Hvidbog

Foroffentlighed for planlægning af en solcellepark ved St. Abildgård og undersøgelseskorridor for kabeltracé til transformestation i Ferslev

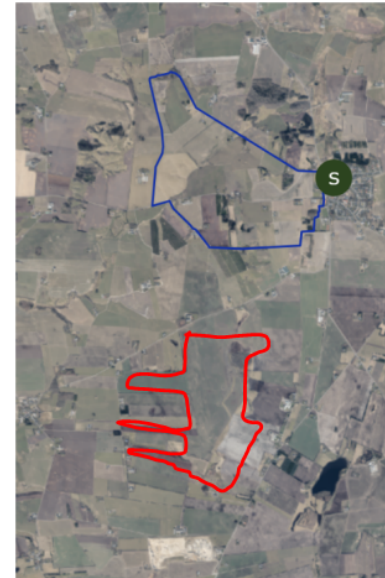
2.	Stigruppen indsendt på vegne af Bente S. Poulsen og Poul G. Poulsen	Stisystemer	<ul style="list-style-type: none"> Særligt Nihøjrruten er udfordret af Solcelleparken ved St. Abildgård. På denne rute bevæger brugerne sig parallelt med solcelleparken fra Friluftscenter Katbakken op mod vindmøllerne. Herfra er et view udover landskabet som påvirkes af solcellepanelerne. Det forslås derfor at 	Ansøger har tilbudt at opsætte informationstavler ved Nihøjrruten. På kortet nedenfor ses afstanden mellem Nihøjrruten (blå rute) og St. Abildgård Solcellepark (rød afgrænsning).	Det er taget til efterretning.

der på denne strækning opsættes informationstavler med oplysninger om solcelleparken.

- En af stierne ved Øster Hornum er påtænkt til Hornum Sø. Her vil det være oplagt at stiforløbet bevæger sig fra Friluftcenter Katbakken til Abildgårdsvej via et tilrettelagt stiforløb gennem solcelleparken til gammel Viborgvej og videre til Hornum Sø. Et samspil mellem stierne og solcelleparken vil kunne være et aktiv for området.

Lokalplanen giver mulighed for passage gennem området på stier. Det forventes at være attraktivt for lokalområdet. Forslag om ejerforhold til stiforbindelser uden for solcelleparken kan ikke indgå i planerne.

De rekreative interesser der åbnes op for i plan- og projektområdet bliver vurderet i miljøkonsekvensrapporten
